**REPÚBLICA DE COLOMBIA  
SUPERINTENDENCIA DE INDUSTRIA Y COMERCIO**

Oficio N° 11086

Ref. Expediente N° NC2017/0000069

Asunto: PATENTE DE INVENCION - PCT

**Tabla 1.** Comparación de las características técnicas esenciales, con las del estado de la técnica:

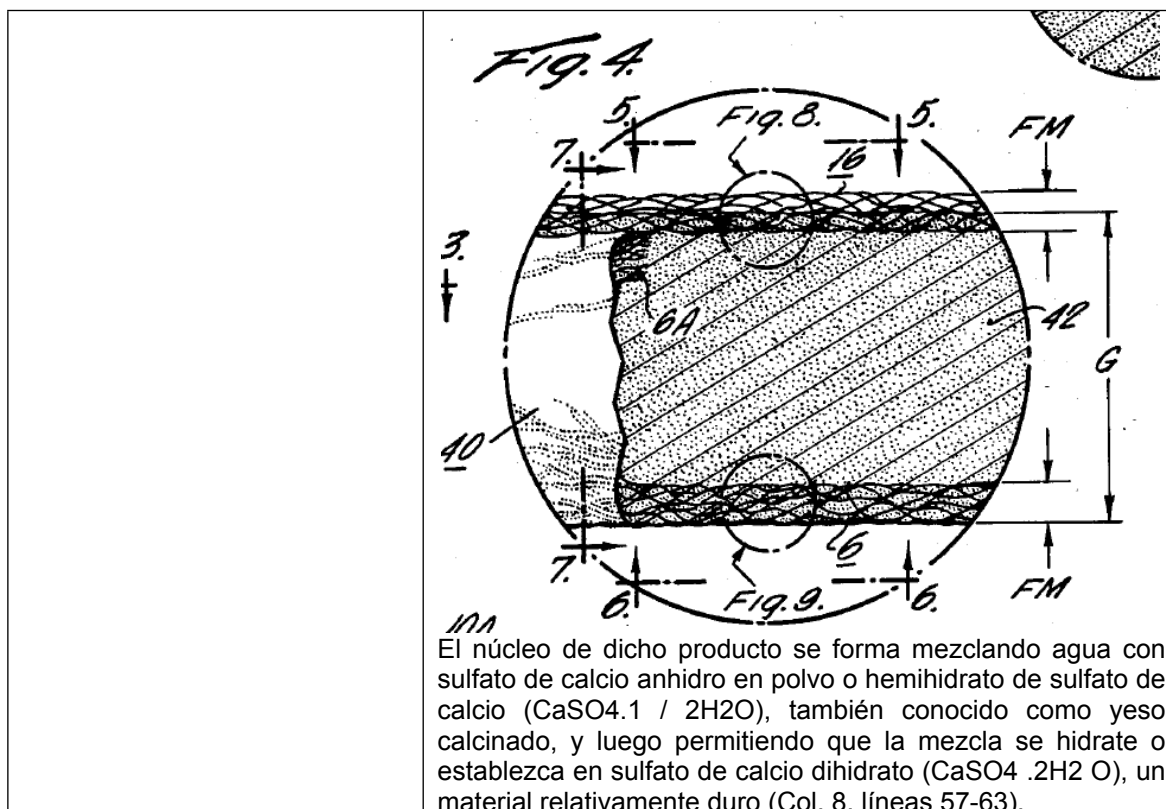
De acuerdo a la tabla anterior, las características esenciales del producto de yeso de la reivindicación 1 habían sido divulgadas previamente en el documento D2, por lo tanto, la materia reivindicada no es nueva.

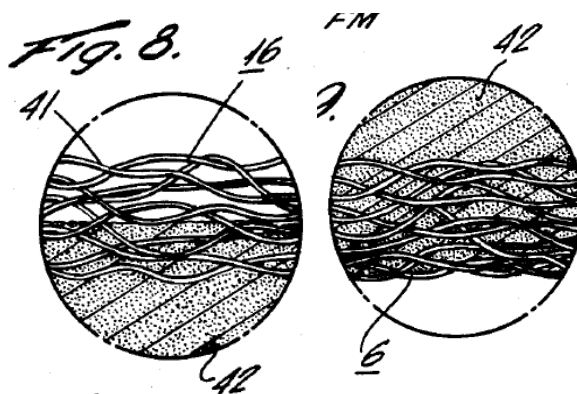
- Reivindicaciones 2 y 4: Se observa en las Figuras 8 y 9 se observa el núcleo de yeso (42) incrustado en las capas de fibra de vidrio (6, 16).

Las reivindicaciones dependientes 2 y 4 no mencionan componentes esenciales que le proporcionen características novedosas a la reivindicación independiente 1, por lo que se considera que dichas reivindicaciones tampoco son nuevas.
